To: [redacted]@ gelderland.nl]
From: [redacted]
Sent: Tue 10/11/2022 11:31:48 AM
Subject: FW: 220811 Adviesvraag ecologie Zonnepark Bekenschot
Received: Tue 10/11/2022 11:31:51 AM

Hierbij opnieuw een adviesvraag voor het zonnepark Bekenschot bij Barchem (gemeente Lochem). Plan is aangepast n.a.v. advisering.

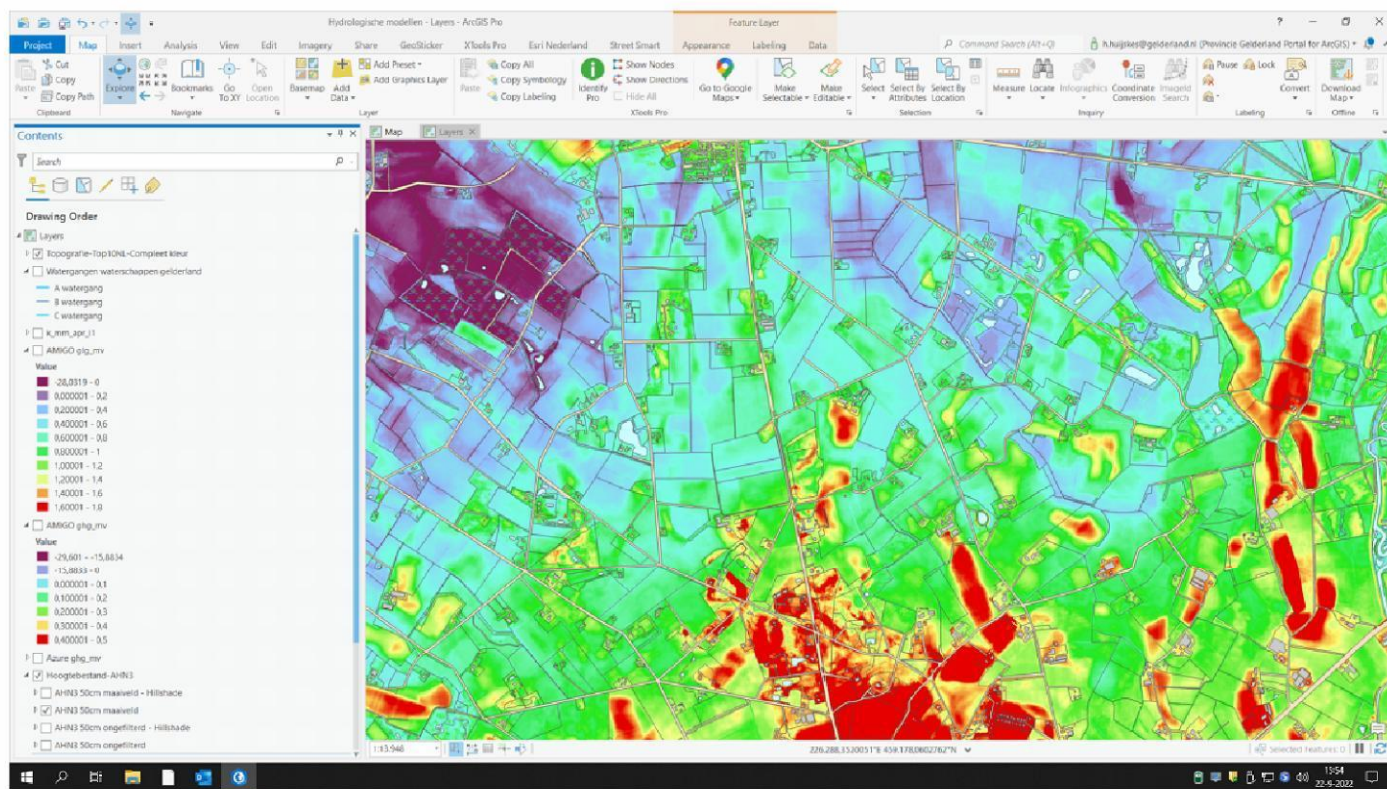
- Het toeval wil dat net aan de oostzijde dhr Hoek particulier natuurbeheer doet en daaruit komen geheel andere bodemtypen aan het licht dan de bodemkaart schaal 1:50.000 aangeeft waar vochtige schraallanden mogelijk zijn.

Verder valt mij op dat de EVZ 2 verschillende grondwatersystemen met elkaar probeert te verbinden. Zie hoogtekaart hieronder. Voor de vuurvlieder en de kamsalamander hoeft dit geen probleem te zijn. Lijkt me. Of het schaastrandje van 10% voldoet als EVZ laat ik graag aan over (of de afdeling vergunningen).
